ANT: Resolución Exenta N° 202513001134 que califica ambientalmente el proyecto “Proyecto Modificación instalaciones de Los Bronces: Remoción Tranque Pérez Caldera y adaptación del Recurso Hídrico”, comuna de Lo Barnechea, del Servicio de Evaluación ambiental de la Región Metropolitana.

MAT: Interpone Recurso de Reclamación de conformidad al Art.29 de la Ley N° 19.300.

2.4. El Proyecto Modificación instalaciones de Los Bronces: Remoción Tranque Pérez Caldera y adaptación del Recurso Hídrico

Figura 1-3. Áreas Protegidas para efectos del SEIA más cercanas al área de influencia

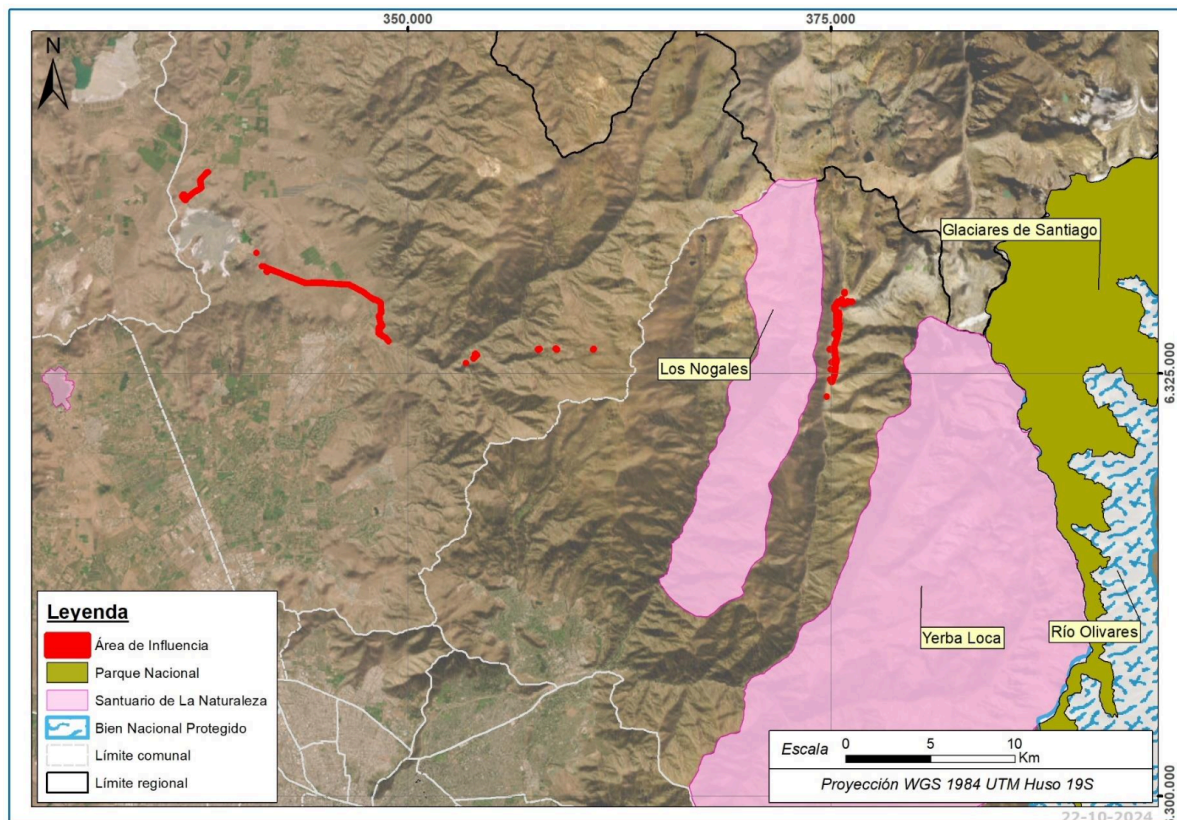
La exclusión de esta área protegida de la delimitación del área de influencia impide no solo evaluar la significancia de los impactos, sino que bloquea la posibilidad misma de identificarlos adecuadamente, contraviniendo el objeto del SEIA.

Figura 2-21. Área de influencia del componente Hidrología

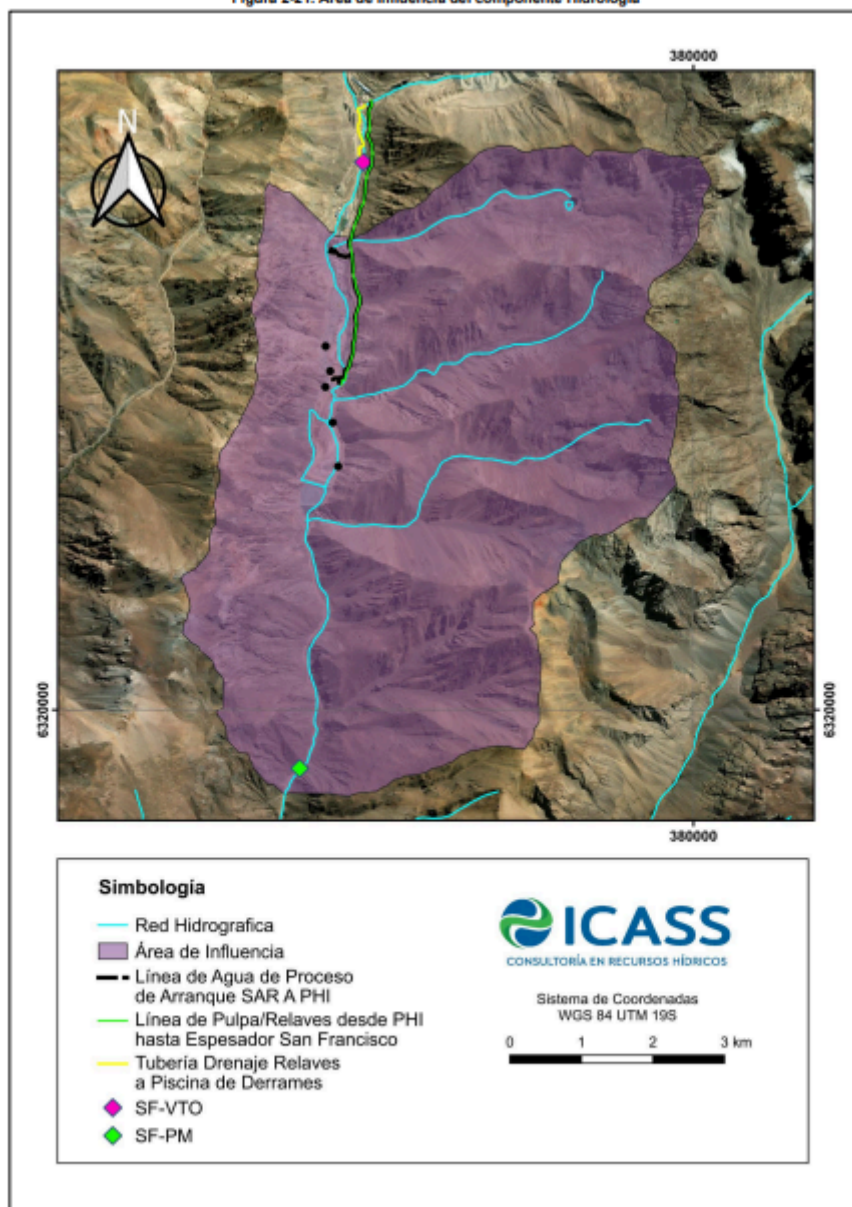
Las observaciones ciudadanas sobre la deficiencia de determinación del área de influencia hidrológica o hidrogeológica no fueron debidamente consideradas. Efectivamente, mientras que los observantes expresaron su preocupación sobre la falta de evaluación completa de los impactos en los recursos hídricos superficiales y subterráneos, denunciando falta información relevante y esencial²⁸, la autoridad se limita a reproducir la actualización del diseño, sin tener en cuenta los problemas de fondo e históricos que manifiestan los observantes.

Figura 2-22. Área de influencia del componente Hidrogeología

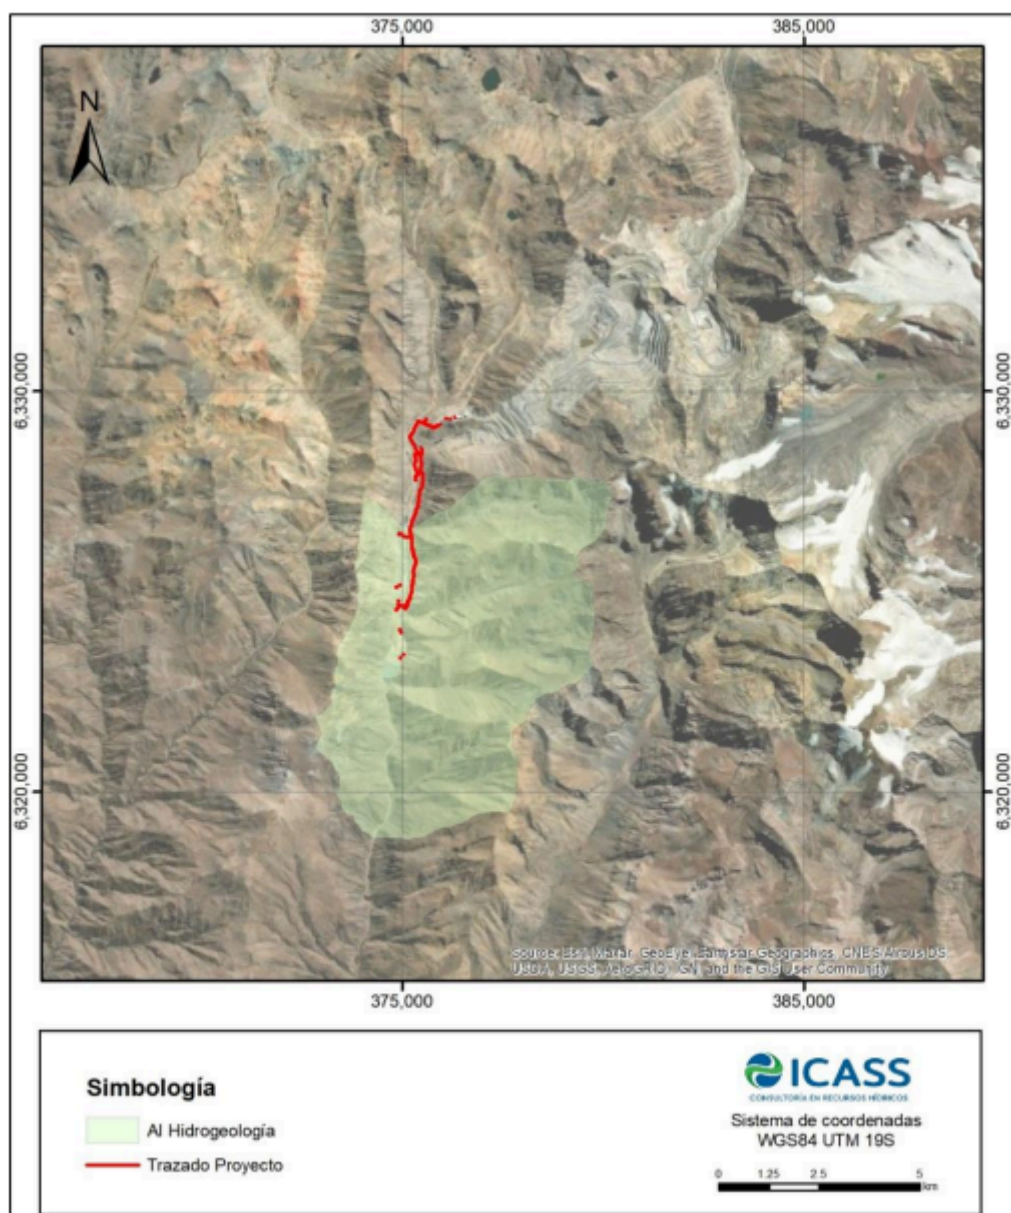
Las observaciones ciudadanas, que expresaban una preocupación legítima sobre el impacto en las aguas subterráneas, no fueron debidamente consideradas. El Servicio se limita a reiterar la postura del titular, que sostiene que no se generarán impactos en las aguas subterráneas, argumentando que en el sector Pérez Caldera no existen acuíferos y que en el sector Las Tórtolas no se realizarán obras. No obstante, dado que se han registrado infiltraciones y se han superado ciertos parámetros de calidad en las aguas subterráneas en el Sector Las Tórtolas, es fundamental que esta condición basal sea considerada dentro del área de influencia, con el fin de predecir de manera más precisa los posibles impactos.

Figura 2-35. Área de influencia Medio Humano.

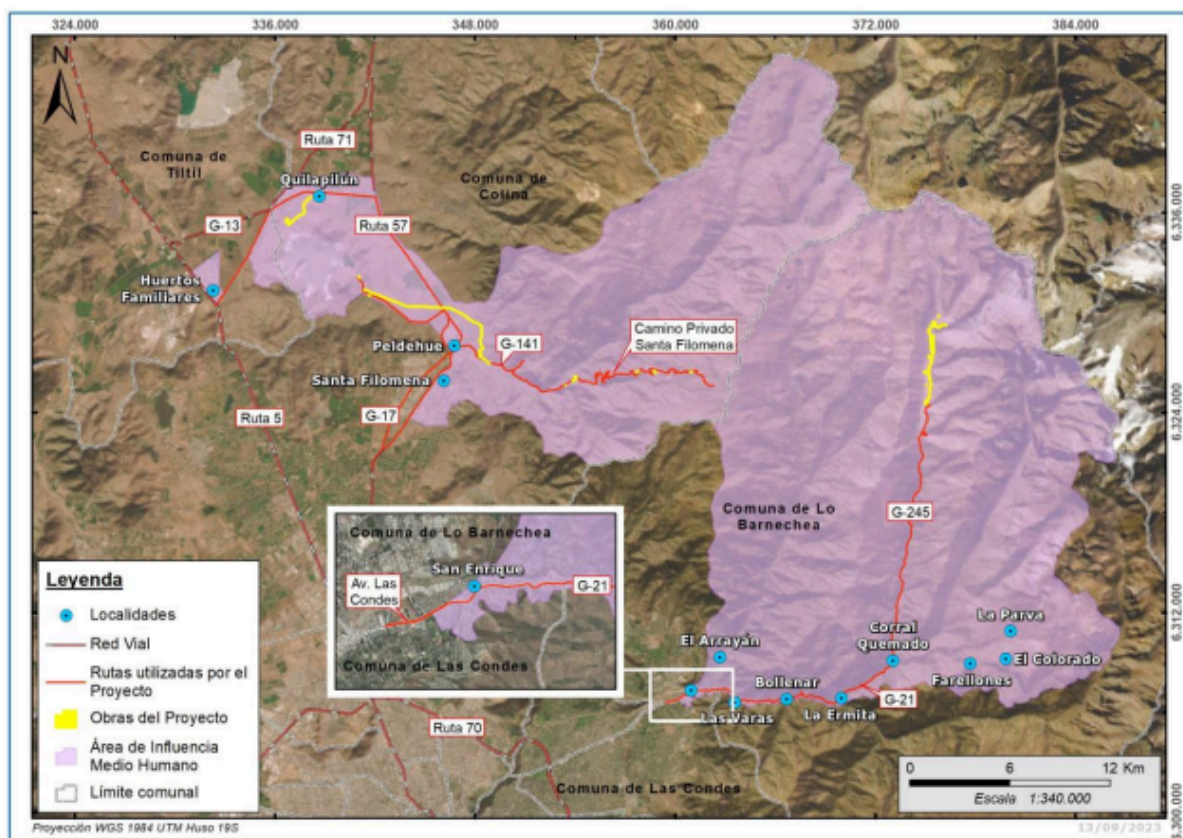
Las observaciones en torno a la deficiencia en la evaluación de los riesgos de colapso del tranque de relaves Las Tórtolas y el efecto en la percepción de seguridad de los vecinos de

Colina no fueron debidamente consideradas. Ello en tanto la autoridad ratifica un área de influencia de Medio Humano que se circunscribe únicamente a la comuna de Colina, lo que impide una correcta determinación de los impactos, generándose un vicio en la evaluación.

Efectivamente, el titular en el capítulo 2 correspondiente a Antecedentes que justifican la inexistencia de efectos, circunstancias y características del artículo 11 de la Ley 19.300, delimitó el área de influencia en Lo Barnechea, donde se consideró los sectores: Corral Quemado, Lo Ermita, Bollenar, Las Varas, y El Arrayán. En Colina, los sectores: Peldehue, Quilapilún y Santa Filomena, sector Huertos Familiares en la comuna de Tiltill y en los sectores La Hoyada, Quinchamalí y un tramo de 1,1 km en avenida Las Condes en comuna del mismo nombre⁴².

Figura 3A Anexo 21 DIA: Balance de Aguas.

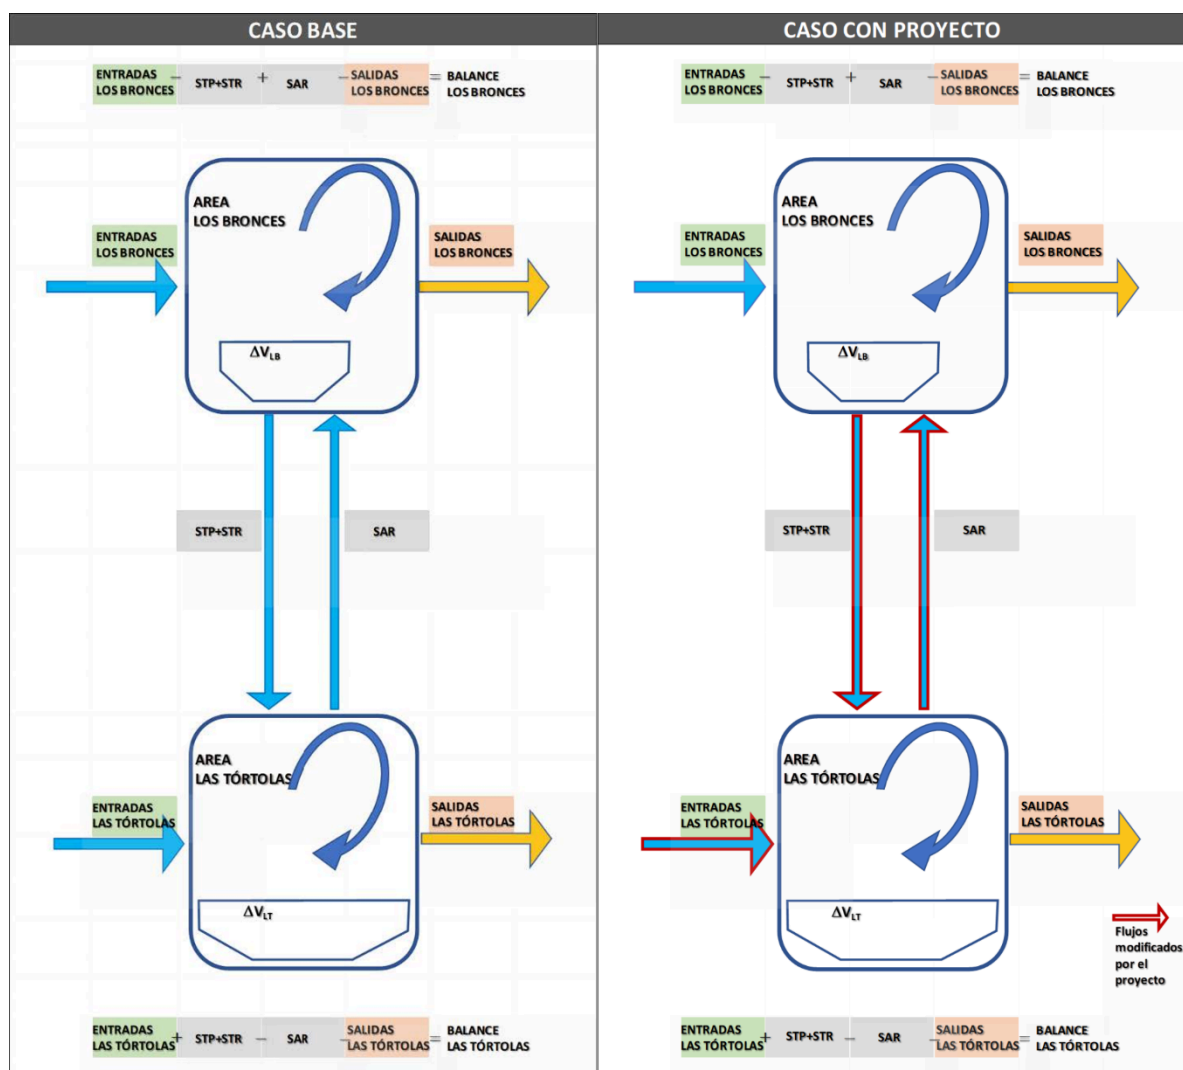
Se indica que estas actividades no generan una modificación sobre la configuración del balance de agua del Caso Base sino que solo modificarían la magnitud de las entradas de agua a Las Tórtolas y los flujos de transferencia entre procesos STP + STR y SAR, como se muestra en la Figura 3. A continuación, se describen las modificaciones de la gestión hídrica a generarse por las acciones del Proyecto.

La comparación entre los diagramas de flujo del caso base y el escenario con proyecto evidencia que, según lo presentado por el titular, las modificaciones se limitarían a un cambio en la magnitud de las entradas de agua al Tranque Las Tórtolas y en los flujos de transferencia entre los procesos STP + STR y SAR. Sin embargo, este análisis resulta insuficiente, ya que las aguas que ingresan por Las Tórtolas se incorporan al proceso completo, generando una modificación significativa en el funcionamiento global de Los Bronces Integrado. Las entradas, salidas y traslados de agua están directamente relacionadas con la proyección de los flujos que permitirán la operación del proyecto, por lo que cualquier alteración en estos componentes repercute en el balance hídrico integral.
